OFICIO ELECTRÓNICO

ORD. N° : 21  
ANT. : REVALIDACIÓN PROYECTO  
MEJORAMIENTO BORDE COSTERO  
SECTOR BALNEARIO MUNICIPAL  
TALTAL, REGIÓN DE ANTOFAGASTA  
MAT. : OBSERVACIONES A SOLICITUD DE  
REVALIDACIÓN DE PROYECTO  
MEJORAMIENTO BORDE COSTERO  
SECTOR BALNEARIO MUNICIPAL  
TALTAL, REGIÓN DE ANTOFAGASTA  
ADJ. : No Hay

Antofagasta, 07 enero 2025

En relación con la solicitud de revalidación del proyecto "Mejoramiento Borde Costero Sector Balneario Municipal Taltal", se informa que este presenta las siguientes observaciones:

#### 4. MECÁNICA DE SUELOS

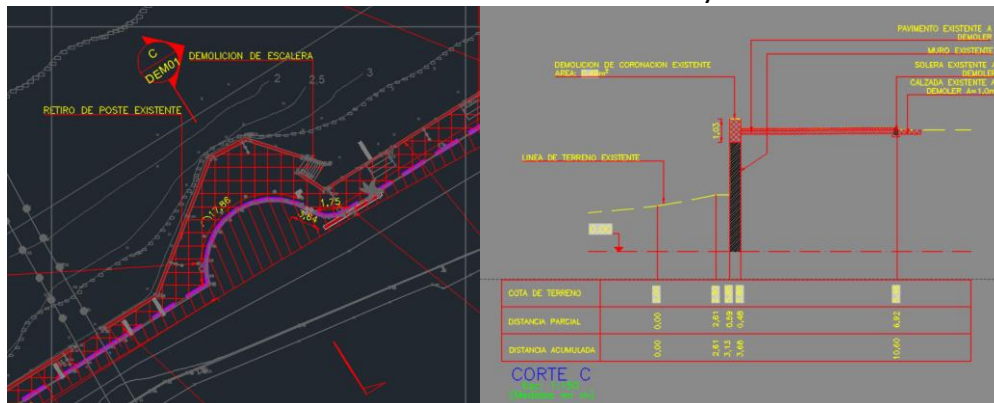
4.1. No presentan resultados de ensayos en Informe Mecánica de Suelos.

##### 5.1. Demolición

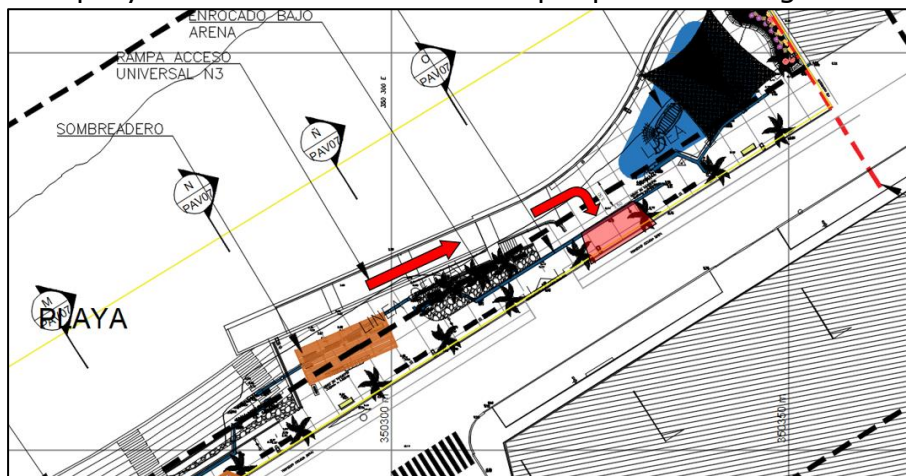
5.1.2. Corte C-C debiese mostrar demolición de acera y calzada.

5.1.3. Acotar dimensiones de demolición de aceras y calzada.

5.1.4. Indicar los postes existentes a retirar.
